Pronunciamiento sobre la solicitud de Modificación del Plan de Inversiones 2021-2025 del Área de Demanda 2, presentada por Electronorte S.A. y Consorcio Eléctrico de Villacurí S.A.C.

Lima, noviembre 2022

Resumen Ejecutivo

Figura 1: Registros de la Barra Chiclayo Oeste - 10 kV

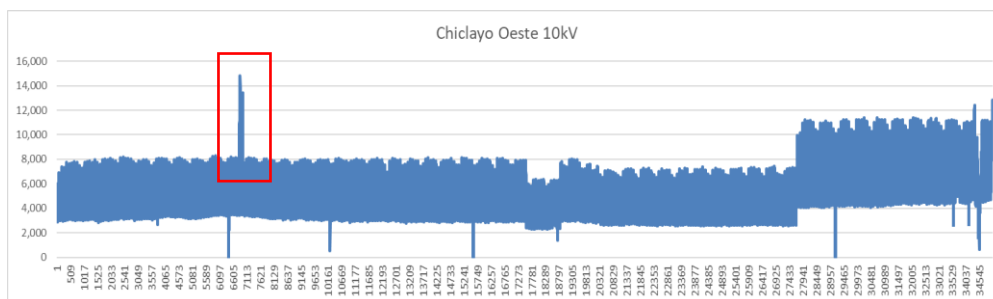
En la hoja “Registros” del archivo “F-100-AD02-Excel” se muestra las máximas potencias a nivel del Barra, SET, SE y SEIN, los cuales se presentan como valores numéricos y no se encuentran vinculados al archivo de sustento “SET Saneado 2021_rev3.xlsx”. Además, se observa que, en ese archivo no se ha realizado el proceso de depuración de datos atípicos, como se aprecia en las Figuras 1 y 2.

Figura 2: Registros de la Barra Cutervo - 13,8 kV

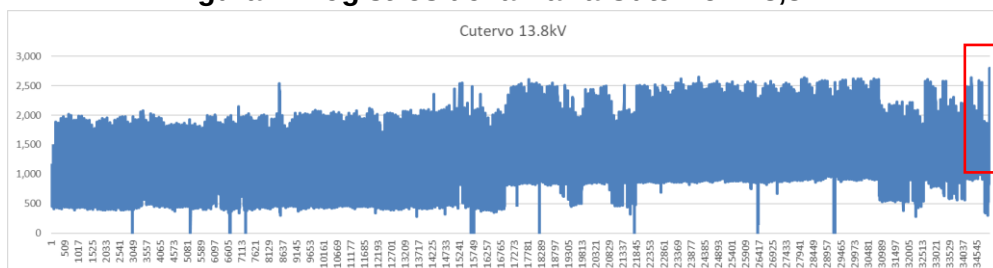
Al respecto, se debe considerar que los ejemplos mostrados no son los únicos casos que han sido observados del total de registros presentados. Por tanto, se requiere que ENSA presente la metodología y los resultados finales de la depuración de datos atípicos.

En atención a lo indicado en este punto, se ha depurado los registros atípicos en los transformadores de la subestación Chiclayo Oeste y Cutervo. El análisis se realizó de forma individual para todos los transformadores.

Registros de la barra Chiclayo Oeste 10 kV (TP6018) presentados por ENSA

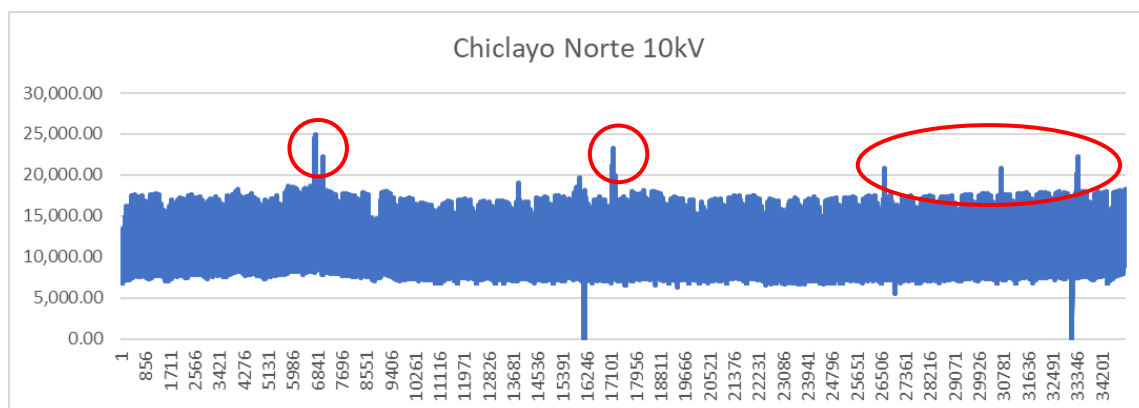
Al respecto, de la revisión de la PROPUESTA FINAL de ENSA, se verifica que realiza la depuración de datos atípicos para algunas barras. Como se menciona en la observación, se citó como ejemplo solo algunas barras indicándose que no son los únicos casos. En las siguientes imágenes se puede observar que aún falta efectuar la depuración de datos atípicos en otras barras.

TP 6003

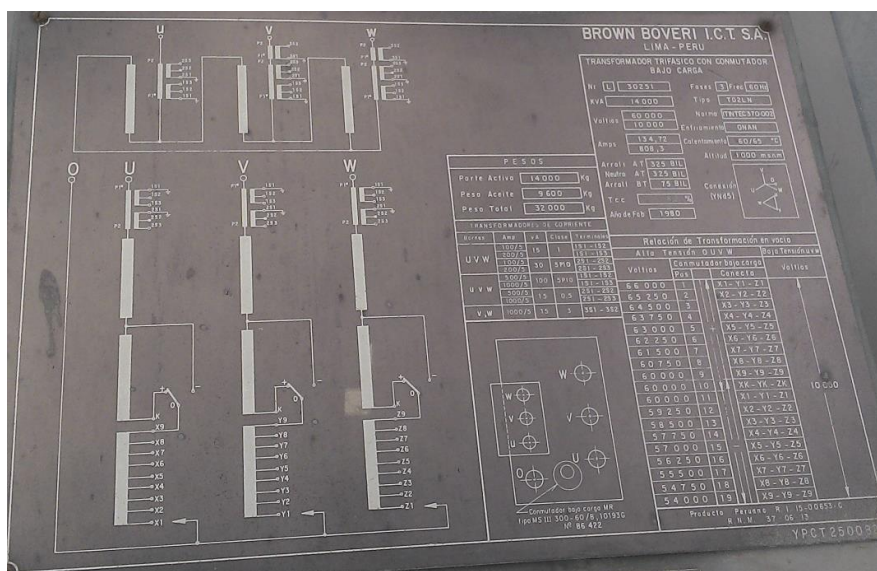
- Mayor seguridad para el personal operativo: La probabilidad de fallas internas de los equipos se incrementa por la antigüedad, esto pone en riesgo al personal técnico durante las labores de mantenimiento y/o durante la operación. Al respecto, la frecuencia de mantenimiento se incrementa cuando se trata de equipos antiguos, lo que incrementa la exposición del personal operativo al peligro.

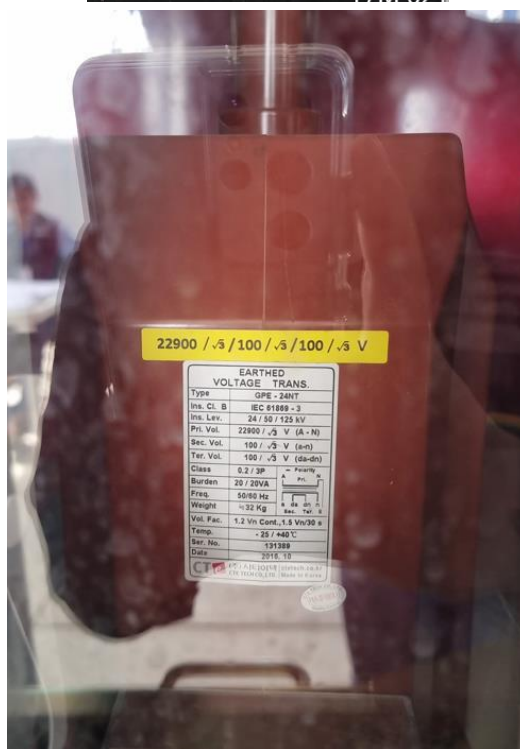
Al respecto, de la revisión de la PROPUESTA FINAL de ENSA, señala que según el F-204, se requieren de tres alimentadores, en la SET La Viña, para suministrar a la demanda, y por direcciones de la red de distribución se requiere de cuatro alimentadores. Sin embargo, los recorridos de los alimentadores no son marcados, pudiendo compartir la Celda de Alimentador los alimentadores resaltados en azul y verde.

Por otro lado, no presenta justificación para la SET Motupe.

Registros de la barra Chiclayo Norte 10 kV (TP6003) presentados por COELVISAC

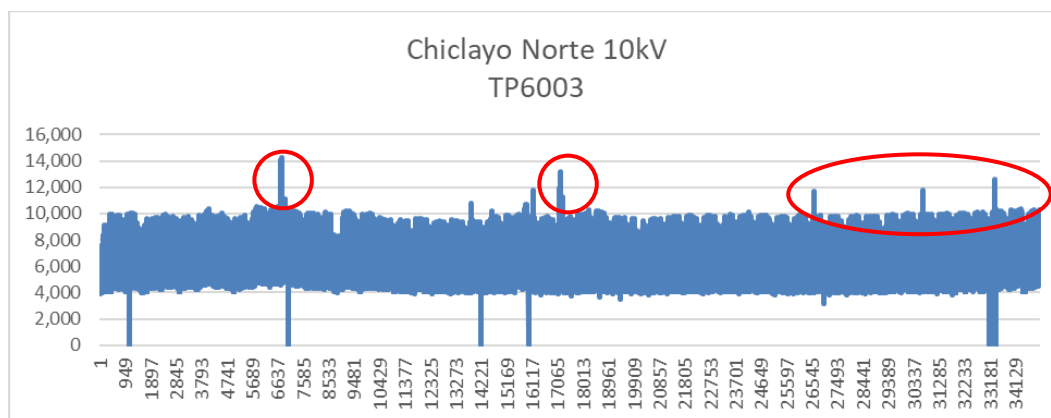
Al respecto, de la revisión de la PROPUESTA FINAL de COELVISAC, se verifica que no realiza la depuración de datos atípicos de todas las barras según se señala en la respuesta de la presente observación. En la siguiente imagen se muestra un ejemplo para la barra Chiclayo Norte 10 kV del transformador TP6003, cabe indicar que no es el único caso donde se evidencia que no se ha depurado los valores considerados atípicos.
